PNGMDR – fiche d'analyse des controverses techniques:

3 - Entreposage du combustible usé.

3 - a) Compte tenu de la puissance installée actuelle des réacteurs et de la production actuelle de combustible usé, une nouvelle solution d'entreposage est-elle nécessaire et si oui à quelle échéance?

Position argumentée sur la question n° 3-a exprimée par ORANO

Figure 2 – évolution de la disponibilité des piscines de combustibles usés de l'usine de La Hague (analyse prospective menée dans le cadre du PNGMDR 2016-2018)

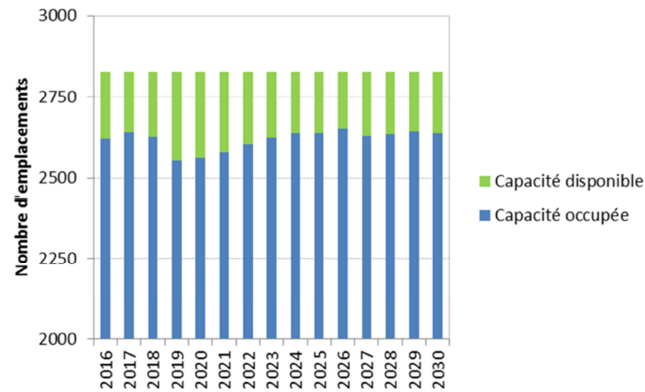
La fiche rédigée par ORANO conclut que le taux de disponibilité moyen des capacités des piscines d'entreposage des combustibles usés de La Hague est suffisant jusqu'en 2030, en considérant un flux de traitement de 1100 tML/an jusqu'en 2029.

Cette expertise confirme un risque de saturation des piscines d'entreposage des combustibles usés à l'horizon 2030 pour le scénario de référence étudié par EDF (correspondant au maintien de la puissance électrique d'origine nucléaire). Cette saturation interviendrait plus tôt en cas d'arrêt de réacteurs chargés de combustibles MOX (l'objectif d'équilibrer les « flux Pu » conduisant à réduire le nombre de combustibles UNE retraités proportionnellement à la réduction de combustibles MOX fabriqués). A contrario, des scénarios considérant l'arrêt de réacteurs chargés uniquement de combustibles UNE pourrait retarder, voire empêcher, selon le nombre de réacteurs arrêtés, la saturation des piscines d'entreposage de combustibles usés (le nombre de combustibles UNE déchargés des réacteurs diminuant alors que le nombre de ceux retraités reste fixe). Aussi, l'IRSN souligne l'importance de l'examen de l'impact de l'arrêt de réacteurs sur le fonctionnement du cycle, qui sera à réaliser en application de la future PPE.
